Bijlage 2

Reactie op voorstellen internetconsultatie en bewonersdelegatie Lelystad Airport

LUCHTVERKEERSLEIDING
NEDERLAND

Figuur 2-2 Geconsulteerde ontwerp sector 1 bij zuidwestelijk baangebruik

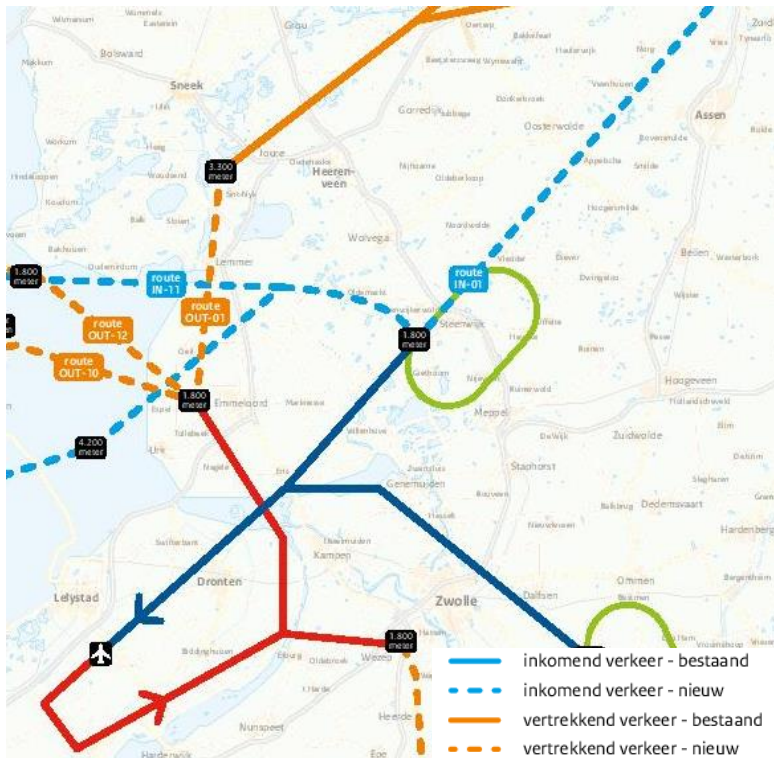
Voorgesteld is voor IN-01 Continuous Descent Approach (CDA/CDO) toe te passen vanaf FL180, waarbij het verkeer ter hoogte van IAF Noord op FL060 uitkomt.

Gevraagd is te onderzoeken of de IAF hoger kan worden aangevlogen dan FL060.

Gevraagd wordt vanaf IAF Noord ook CDA's toe te passen. Als argumentatie wordt gegeven dat afhankelijk van de baan die wordt aangevlogen hogere flight levels mogelijk zijn en in glijlandingspatroon door te dalen. Er wordt beargumenteerd dat voor baan 05 FL090/FL100 (2.700m/3.000m) haalbaar is, voor baan 23 FL070/FL080 (2.100m/2.400m).

De bewonersdelegatie adviseert te onderzoeken of OUT-01 verlegd kan worden zodat deze over het IJsselmeer komt te liggen en Lemmer wordt ontlast.

Het volledig ontwerpen van de route als CDA is niet mogelijk, omdat een vlucht die een CDA uitvoert in zijn dalprofiel gebaseerd is op een ononderbroken, onverstoorde daling. Dit vereist dat het gebied vanaf de hoogte waarop de daling wordt ingezet tot de hoogte van de Initial Approach Fix (IAF) vrij is van ander verkeer. Dit is in het geval van de route naar IAF Noord een dusdanig groot gebied waar veel Schipholverkeer vliegt dat deze onverstoorde nadering niet kan worden gegarandeerd. Hiermee kan interferentie met Schiphol verkeer optreden. Echter, als ander verkeer vanaf of naar bijvoorbeeld Schiphol dit toelaat, zal in de praktijk wel zo veel mogelijk in glijvlucht gevlogen worden. Het hoofddocument bevat een uitgebreide toelichting op het toepassen van Continuous Descent Approaches.

Het verhogen van IAF Noord is niet mogelijk omdat hiervoor de NM TMA B verhoogd moet worden en dit een aanpassing van Amsterdam CTA East 1 vergt. Deze laatste begint op FL065

en loopt tot FL195. Een aanpassing van de CTA is strijdig met de uitgangspunten, omdat dit een negatief effect heeft op de capaciteit van het Schipholverkeer. Bij de herindeling van het luchtruim zal ook dit voorstel wel opnieuw aandacht krijgen.

Er wordt aangegeven dat er een CDA vanaf de IAF vanaf FL090/FL100 of FL070/FL080 uitgevoerd zou kunnen worden. Deze levels liggen echter in de Amsterdam CTA East 1, die een ondergrens heeft van FL065, bij de IAF Noord is de vlieghoogte FL060. Hierdoor kan er geen CDA plaatsvinden op de voorgestelde hoogtes.

Een nadering naar baan 23 is evenwel bijna een continu dalend pad vanaf IAF Noord naar de baan en benadert dus een CDA. Een nadering naar baan 05 benadert niet het vliegen van een CDA, omdat deze onder de Schiphol TMA1 moet blijven en dus een horizontaal segment heeft.

Het voorstel IN-01 iets te verschuiven naar het westen is mogelijk en is verwerkt in het routeontwerp. Lemmer komt daarbij vrij te liggen van de route. De vertrekroute vanaf Lelystad over Friesland voor verkeer met noordelijke bestemmingen is zodanig ontworpen dat deze vrij ligt van de Schiphol verkeersstromen. Hierdoor is het mogelijk dat vliegtuigen sneller stijgen dan de hoogtes die op de kaart (Figuur 2-2) zijn aangegeven. Juist doordat de route van Lelystad pal naar het noorden gaat, kan het verkeer sneller klimmen.

Het verschuiven van de route naar het oosten heeft naar verwachting geen positief effect op het beperken van geluidhinder. Bij verschuiving komt het vertrekkend verkeer namelijk dichterbij de verkeersstromen van en naar Schiphol en moet er langer laag worden gevlogen boven Friesland. Dit levert meer hinder op voor andere bewoners, omdat het verkeer minder snel kan klimmen en dus langer laag vliegt. Daarom is gekozen voor een verschuiving naar het westen. Opgemerkt wordt dat na het exitpunt bij Emmeloord onbeperkt geklommen kan worden, er is hier dus geen hoogterestrictie voor verkeer richting sector 1.

Figuur 2-3 Geconsulteerde ontwerp sector 2 bij zuidwestelijk baangebruik

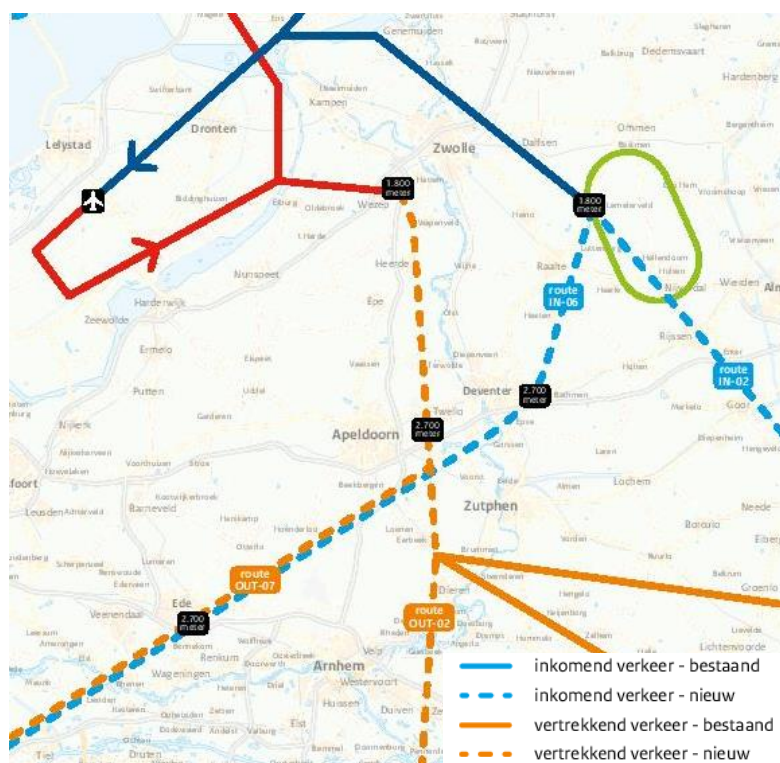
Gevraagd is voor IN-02, net als voor IN-01 CDA's te realiseren. Het voorstel is daarbij bij IAF Zuid de hoogte van FL060 (1.800m) los te laten, en hier FL100/FL110 (3.000m/3.300m) toe te passen. Beargumenteerd wordt dat deze aanpassing sowieso nodig is omdat de daling vanaf RKN FL180 (5.500m) anders een te steil dalprofiel oplevert. Hinder als gevolg van lage vliegroutes bij Zwolle (Stadshagen) wordt hiermee beperkt.

In aanvulling op het toepassen van CDA's voor IN-02, adviseert het bewonersdelegatie het inkomende verkeer over het uitgaande verkeer te laten kruisen.

Om de aansluitroute vrij te leggen van het klim- en springgebied van Paracentrum Teuge, wordt voorgesteld het bestaande B+ exit punt te verbinden met de reeds bestaande vertrekroute Eelde SID van baan 23/05 van Eelde. De bewonersdelegatie benoemt in dit kader de volgende kritiekpunten: (1) lang laag vliegen (FL060-FL090), (2) het overvliegen van Wezep, (3) het stijgen (=gasgeven) boven Oene en (4) het 'Teuge' vraagstuk.

Via de internetconsultatie zijn verbeteruggesties ontvangen om de locatie van het eindpunt van de vaste vertrekroute nabij Wezep te verplaatsen in oostelijke richting (dat wil zeggen ten oosten van Heerde) alsmede de locatie van doorklimmen richting Apeldoorn. Aansluitend op dit voorstel zijn er ook voorstellen ingediend die ingaan op de mogelijkheid om over de IJssel of de Rijksweg A50 te vliegen.

Ook voor het verkeer vanuit sector 2 geldt, net als voor het verkeer uit sector 1, dat in de praktijk zo veel mogelijk in glijvlucht gevlogen worden zal worden als de verkeerssituatie dit toestaat (Zie voorstel 2).

Het standaard toepassen van CDA's vanaf IAF Zuid is binnen de uitgangspunten niet mogelijk.

Het huidige dalprofiel vanaf RKN naar IAF Zuid (sector 2) is niet te steil, zoals gesuggereerd wordt. Omdat bij bepaalde weerscondities (zoals flinke meewind) het kan voorkomen dat een vliegtuig boven FL060 uitkomt bij IAF Zuid, is de afspraak gemaakt dat er bij IAF Zuid gevlogen wordt op een hoogte van FL060 of hoger. Verkeer vanuit sector 2 zal in de praktijk vanaf RKN een glijvlucht maken tot een hoogte van FL050 of FL060 bij Zwolle. Dit betekent dat er tussen IAF Zuid en Zwolle niet meer horizontaal hoeft te worden gevlogen voor verkeer uit sector 2.

Het luchtruim bij TMA 3 heeft een ondergrens van FL045, dit houdt in dat het verkeer bij Stadshagen op een hoogte van minimaal 5.000 voet vliegt. In het geconsulteerde ontwerp was voorzien dat het naderend verkeer uit het zuiden bij kruisend verkeer op 3.000 voet boven Stadshagen zou vliegen. Door in die situatie het verkeer horizontaal (met koersinstructies) te separeren, is het mogelijk te allen tijde het naderend verkeer boven Stadshagen op minimaal 5.000 voet te laten vliegen. Dit betekent een significante vermindering van geluid voor Stadshagen en omgeving.

Zoals in de reactie op voorstel 6 is beschreven, zal het inkomend verkeer vanuit sector 2 hoger vliegen boven Zwolle. Hiermee wordt tegemoet gekomen aan een sterke wens vanuit de omgeving. Het voorstel, zoals door de bewonersdelegatie is ingediend, om het inkomende verkeer te laten kruisen boven het uitgaande verkeer is geen optie. Dit conflicteert met de Schipholverkeersstromen.

Het benutten van de Eelde Departure Route (SID 23) is niet haalbaar vanwege interferentie met verkeerstromen op Schiphol en Düsseldorf verkeer. Het vertrekkend verkeer vanaf Eelde (baan 23) vliegt in tegenovergestelde richting van inbound ARTIP-verkeer, klimmend verkeer vanaf Düsseldorf en zware kisten stijgend naar sector 2. Het huidige gebruik van deze route (lage aantallen) geeft nu reeds op die momenten een verhoging van werklust. Dat ene vliegtuig vanuit Eelde heeft namelijk een breed effect op de andere hiervoor genoemde

De illustratie uit de consultatie geeft een schematische weergave van de vliegroute weer. De bochten die gevlogen worden waren nog niet ingetekend. In het definitieve ontwerp zijn de vliegpaden vastgesteld, waarbij in dit specifieke geval, invulling is gegeven aan de wens de route oostelijk van Heerde en Oene te leggen.

De locatie van het eindpunt van de vaste vertrekroute pal na Wezep is onderdeel van de aan de Alderstafel bestuurlijk overeengekomen routeset B+. Aan de Alderstafel is bestuurlijk afgesproken dat vliegtuigen minimaal op 1.800 meter het “oude land” bereiken. Vanaf Wezep zijn er twee bochten naar de aansluitroutes; één voor noordoostelijk baangebruik met een korte bocht en één voor zuidwestelijk baangebruik met een ruime bocht, aangezien er een grotere hoek moet worden gevlogen. Gelet op de complexiteit van het luchtruim boven Wezep en de verwevenheid met de routeset B+ is een wijziging in deze route niet in het lopende validatieproces mee te nemen. Er is wel ruimte om samen met de betrokken gemeenten en provincie te verkennen op welke wijze – en met welk tijdsplan – een optimalisatie van de ligging en het gebruik van de route boven Wezep binnen de uitgangspunten van B+ mogelijk is. De ontwerpvrage die hier voorligt leent zich om te komen tot lokale optimalisatie gebruikmakend van de experimenteerruimte, zoals deze in de Alders-afspraken is voorzien.

Figuur 2-4 Militaire oefengebieden

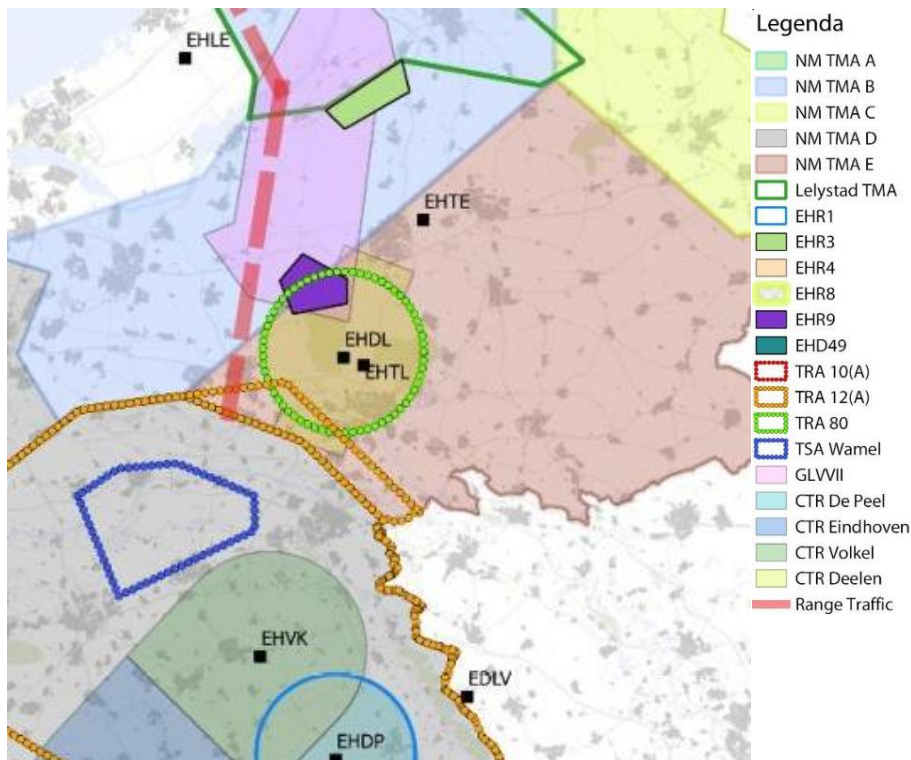
Via de internetconsultatie is gevraagd of routes boven Ede (OUT-07/IN-06) kunnen aangepast, zodat deze niet boven gemeente Ede lopen.

Bij het ontwerp van de routes is rekening gehouden met de ligging van militaire oefengebieden. De route over Ede ligt op deze locatie, omdat deze ten zuidoosten moet liggen van schietgebied Harskamp (EHR 9) en ten noordwesten van oefengebied Wamel (TRA 72) (Figuur 2-4).

Bij Ede wordt op FL090 (circa 2700 meter) gevlogen. Als er gelijktijdig vertrekkend en landend verkeer is boven Ede, wordt er verticale separatie toegepast, met als laagste hoogte FL080 (circa 2400 meter). Er is onvoldoende ruimte om lateraal (horizontaal) te separeren, hiervoor is 5 NM (zeemijl of nautische mijl) nodig.

Verkeer voor zuidelijke bestemming kan alleen in zuidwest Nederland de grens passeren met België. Dit betekent dat vanaf Lelystad op een bepaald moment altijd in zuidwestelijke richting gevolgen dient te worden om bij het afgesproken punt de grens te passeren. Net voor de 'grensovergang' bij België dient het Lelystad verkeer 'in te voegen' in de (veel grotere) verkeersstromen van Schiphol (en Eindhoven en Rotterdam in mindere mate). Dit invoegen kan hier alleen maar op specifieke plekken om geen impact op Schiphol verkeer te veroorzaken. Alternatieve noordelijke en zuidelijker van het huidige route traject boven Ede zijn bestudeerd maar afgevalen.

- Een meer zuidelijke gelegen route is niet mogelijk als gevolg van het civiel vliegverkeer bij Eindhoven en militair vliegverkeer bij o.a. Vliegbasis Volkel en andere militaire gebieden.
- Een meer noordelijke gelegen route is niet mogelijk als gevolg van de lagere hoogte (FL060) wat te dient te worden gerespecteerd boven de noordelijke Veluwe, het naderingsgebied (TMA) van Schiphol en het niet kunnen passeren van militair oefengebied de Harskamp onder alle omstandigheden.

Figuur 2-6 Routewijziging zoals toegelicht in brief Tweede Kamer (Kamerstuk 31 936, nr. 398)

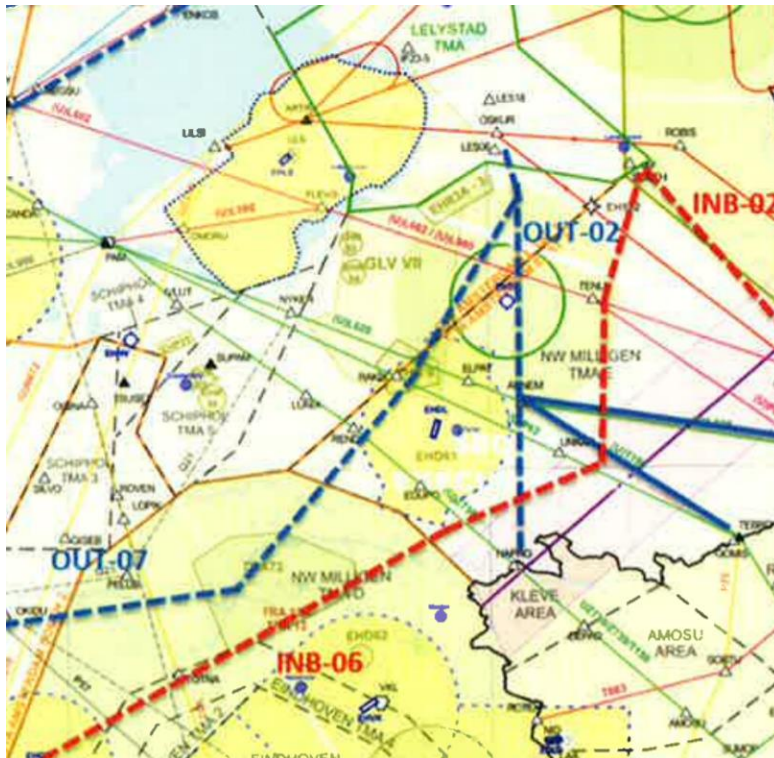
Provincie Gelderland heeft gevraagd een eerder gemaakte routewijziging terug te draaien. In Kamerbrief van 19 september 2017 stelde IenW voor om de inkomende route vanuit het zuiden noordwaarts te verleggen en deze te combineren met de uitgaande route op het traject Apeldoorn – Hoge Veluwe – Ede. De provincie beargumenteert dat hiermee dit ecologisch en toeristisch waardevolle gebied, waar bovendien tienduizenden mensen wonen, onevenredig zwaar belast wordt. Bovendien beargumenteert de provincie dat het bij bepaalde (weers)omstandigheden onvermijdelijk kan zijn om lager te vliegen dan 2700 meter. Daarom is verzocht deze wijziging terug te draaien, en dus weer terug te keren naar de oorspronkelijk voorgestelde inkomende route die was opgenomen in de eerdere routevoorstellen die IenW presenteerde op 21 juni 2017 en 12 september 2017.

Provincie Gelderland heeft gevraagd een eerdere routewijziging terug te draaien. In het routeconcept van 21 juni 2017 was namelijk een conditionele route opgenomen die niet altijd beschikbaar zou zijn vanwege de ligging van militaire gebieden (zie Figuur 2-6). Op 19

september 2017 is de Tweede Kamer ingelicht dat LVNL een oplossing had gevonden voor het conditioneel zijn van deze route, en zijn de twee routes in het concept samengevoegd zodat deze route wel permanent beschikbaar is (Kamerstuk 31 936, nr. 398). Het terugdraaien van deze routewijziging is niet mogelijk vanwege defensiegebieden en de beperkt beschikbare capaciteit van het militaire luchtruim rond Eindhoven.

In de route bij Ede is een alternatieve route mogelijk die, weliswaar ten koste van de flight efficiency, minder over bebouwd gebied loopt. Deze wijziging kan worden opgenomen in het definitieve routeontwerp, waarbij uit de validatie van de routes moet blijken of deze operationeel werkbaar is.

Figuur 2-7 Geconsulteerde ontwerp sector 4 & 5 bij zuidwestelijk baangebruik

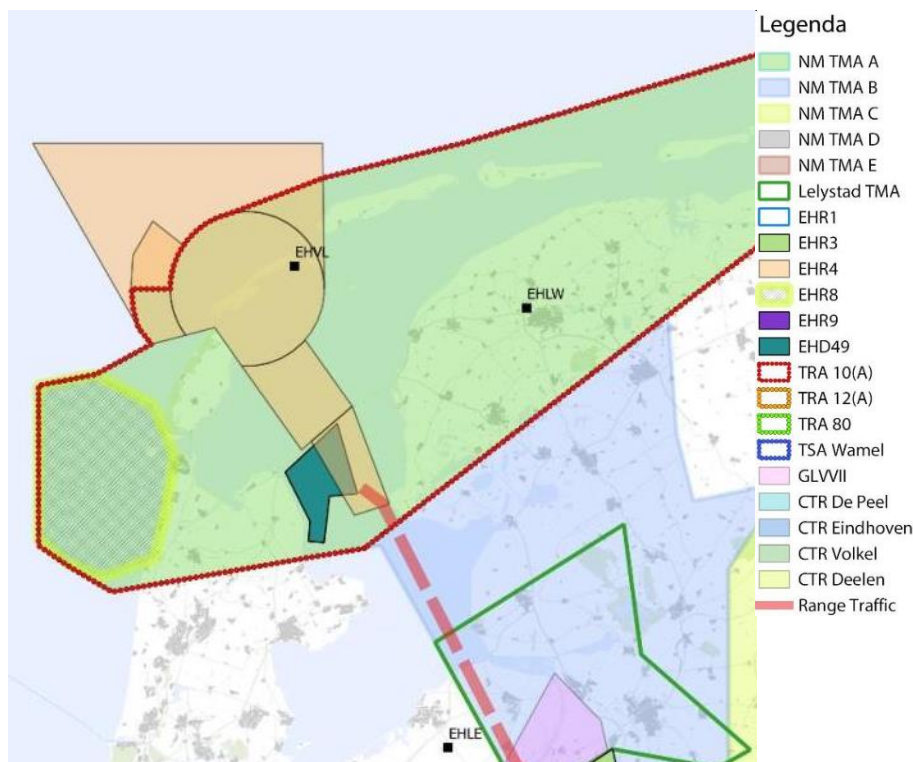
De bewonersdelegatie en de provincie Friesland hebben gevraagd IN-11 op te heffen en IN-13 tot hoofdroute te maken. Aangezien IN-11 langs Friesland en Den Helder loopt, wordt met het opheffen van deze route Friesland en de kop van Noord-Holland ontzien. Bovendien suggereren de bewonersdelegatie en de provincie Friesland om route IN-13 over waypoint SPL (ter hoogte van Schiphol) in plaats van SPY (circa 10 km ten noorden van Zaandam) te leggen en daarnaast de route van Zuid-Friesland naar IAF Noord in een bocht (ARC) te leggen (straal 4 NM) zodat deze in een CDA kan worden gevlogen. Door de provincie Friesland wordt ook voorgesteld om de route bij Zuid-Friesland nog enkele kilometers zuidelijker te leggen.

De bewonersdelegatie heeft de suggestie gedaan OUT-12 op te heffen en OUT-10 tot hoofdroute te maken, zodat de kop van Noord-Holland en Friesland ontzien worden.

Via de internetconsultatie is gevraagd routes OUT-10 en OUT-12 ter hoogte van Noord-Holland te verleggen richting de Waddenzee en/of over dunner bevolkt gebied in Noord-Holland.

De gepubliceerde vlieghoogtes van de aansluitroutes naar sector 4 en 5 zijn conservatief ontworpen. In principe gaat al het verkeer van en naar sector 5 om de Schiphol TMA heen via IN-11 en OUT-12, tenzij militaire oefengebieden actief zijn (zie Figuur 2-8). Het verkeer via IN-11 en OUT-12 heeft als restrictie dat het verkeer onder sector 1 (Schipholverkeer) moet blijven. Hierdoor blijft dit verkeer boven het IJsselmeer op FL060, daarna kan het verkeer klimmen. Wanneer TRA10 (militair gebied) niet actief is, zal het verkeer doorklimmen tot ver boven FL090. Het vertrekkend verkeer richting sector 4 gaat altijd via OUT-10 en het landend verkeer via IN-13.

Het samenvoegen van de routes en het benutten van IN-13 als hoofdroute is niet mogelijk, omdat te veel verkeer daarmee in de civiele sector 1 komt. Dit is onwenselijk, omdat het verkeer hiermee in Schiphol-werkgebied komt, wat invloed heeft op de capaciteit die voor Schiphol geleverd kan worden. Het verkeer van IN-13 gaat over Schiphol verkeer boven Noord-Holland en door naar sector 1 en daalt daarna door in de militaire NM TMA B. IN-11 komt niet in sector 1, en daalt direct in de militaire NM TMA A en vervolgens NM TMA B. Opgemerkt wordt dat er juist gezocht wordt hoe de routes door militair oefengebieden boven de kop van Noord-Holland zoveel en zo hoog mogelijk gebruikt kunnen worden.

Het voorstel om het Schipholverkeer exacte waypoints te laten vliegen is niet realistisch, vanwege de hoge verkeersvolumes die afgehandeld worden. Het vliegen van de route met exacte waypoints vergt daarnaast een aanpassing van de huidige Schipholroutes. Eén van de uitgangspunten voor het ontwerp van de aansluitroutes is dat deze gerealiseerd worden binnen de huidige luchtruimindeling. Daarmee voldoet het voorstel niet aan de uitgangspunten.

In het huidige routeconcept is, na veelgehoord commentaar en ingediende voorstellen, de route geoptimaliseerd zodat de Weerribben grotendeels wordt ontzien. IN-13 bevat nu een grotere bocht richting IAF Noord.

Voor het ontsluiten van verkeer naar het westen en zuidwesten zijn twee routes (OUT-10 en OUT-12) ontworpen, waarbij OUT-12 de preferente route is, maar wel door militair gebied loopt. Als gevolg hiervan is deze route 120 dagen per jaar niet beschikbaar door actief gebruik van militair gebied voor oefeningen. Op dat moment dient de OUT-10 te worden gebruikt (anders is het niet mogelijk verkeer te laten vliegen naar westelijke/zuidwestelijke bestemmingen). De ligging van deze route is zodanig gekozen dat het, ondanks de nabijheid van Schiphol, minimale impact heeft op Schipholverkeer. OUT-10 sector 4 en 5 gaan door de Schiphol TMA. Dit is acceptabel vanwege lage verkeersaantallen en omdat deze route minder interferentie met Schipholverkeer opleveren dan geforceerd Lelystadverkeer buiten de Schiphol TMA houden. Het samenvoegen van de routes zorgt er echter voor dat een onacceptabel verkeersvolume door de Schiphol TMA gaat.

Een route meer noordelijke van Enkhuizen (bij Andijk) is niet mogelijk vanwege de aanwezigheid van militaire oefengebieden. Deze militaire gebieden in de kop van Noord-Holland zijn 120 dagen per jaar actief. Als gevolg hiervan is de route over Den Helder alleen beschikbaar wanneer de militaire gebieden niet actief zijn. Het voorstel de routes naar het noorden te verleggen zodat deze over de afsluitdijk en tussen de Waddeneilanden door gaan, is niet haalbaar vanwege de ligging van militaire oefengebieden boven de Noord- en Waddenzee.

Out 10 kan niet zuidelijker gelegd worden, omdat deze dan nog dichter door een zeer druk deel van het Schiphol-luchtruim komt te liggen. Het verkeer op de route ten noorden van Enkhuizen (bij Andijk) zal echter zo snel mogelijk stijgen door het luchtruim van Schiphol zodat het verkeer van en naar Schiphol zo min mogelijk hinder ondervindt van het Lelystad-verkeer.
